## Vysvetlenie informácií uvedených v oznámení a v súťažných podkladoch

Obstarávateľ:	Slovenské národné múzeum
Názov predmetu:	Obnova hradu Krásna Hôrka a revitalizácia bezprostredného okolia hradu
Číslo spisu:	SNM-BET-NDL-2021/68
Dátum doručenia žiadosti:	28.01.2022 12:07
Dátum zverejnenia vysvetlenia:	03.02.2022
Poradové číslo:	39

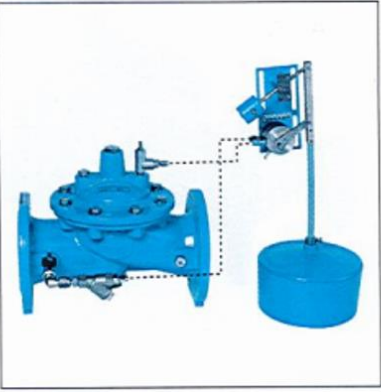
V PD časti „G\_Dokumentacia prevádzkových suborov\_Podhradie“, v súbore „PS 01.3 Technologicka cast ATCS 2“ v technickej správe „tech spr ATCS2 DRS.pdf“ v časti „5. Popis rozvodných potrubí“ sa uvádza „Tu bude osadený plavákový ventil DN100 medzi dvomi prírubovými posúvačmi DN100. Tento plavákový ventil bude ovládaný plavákom, ktorý bude osadený v akumulačnej nádrži, podľa stavu výšky hladiny vody.“ ďalej vo výkaze výmer „VV\_24\_01\_2022 - Obnova hradu Krasna Horka a revitalizacia bezprostredneho okolia hradu (zadanie)\_oprava 3 (1).xlsx“ v hárku „PS 01.3\_1 - PS 01.3\_1 Te...“ je v položke č 73. spomentutý ako „Plavákový ventil DN100. Ďalej k danému ventilu nie sú žiadne zmenky.

**Žiadame Verejného obstarávateľa o doplnenie parametrov a potrebných informácií k danému ventilu.**

Plavákový ventil sa skladá z hlavného ventilu a z plavákového riadiaceho ventilu vid' snímok.

**č. 1600**  
**Plavákový ventil**  
z tvárnej liatiny GGG 400 s epoxidovou ochrannou vrstvou  
PN 10/PN 16  
pozostávajúci z hlavného ventilu a plavákového riadiaceho ventilu  
(spojovacie vedenie medzi hlavným a riadiacim ventilom je podľa stavebnej situácie)

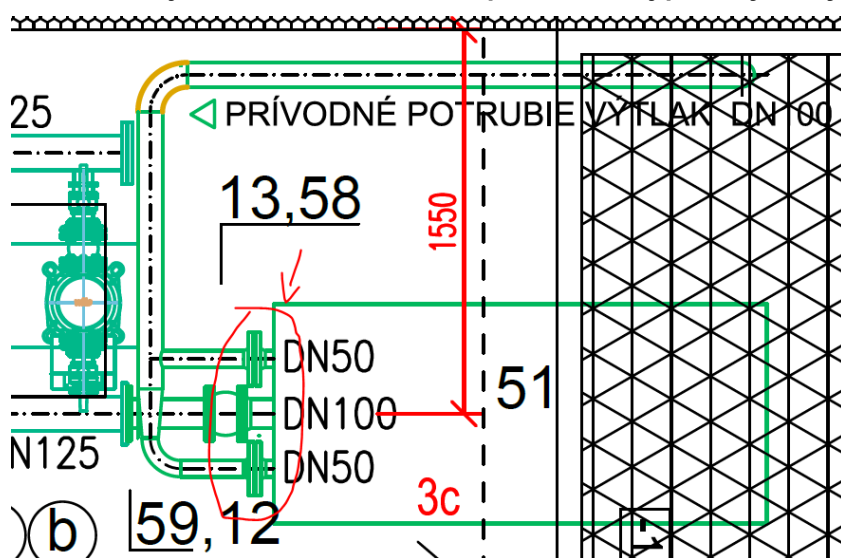
V PD časti „G\_Dokumentacia prevádzkových suborov\_Podhradie“, v súbore „PS 01.3 Technologicka cast ATCS 1“ vo výkrese „1\_ATČS 1 DRS.pdf“ vo výpise armatúr a materiálu v položke č. 59 sa uvádza „Stojka pod potrubie- päťka+vzpera+sedlo+strmeň 8mm“ avšak nie je vykázaná vo VV.

**Žiadame Verejného obstarávateľa o doplnenie danej položky do výkazu výmer.**

Dodávka a montáž stojky pod potrubie, ktorá súvisí s ATČS 1 sa nachádza vo výkaze výmer časti PS 01.2\_1 v položkách č. 120 a 121, pričom je to vykázané ako atypické kovové stavebné doplnkové konštrukcie.
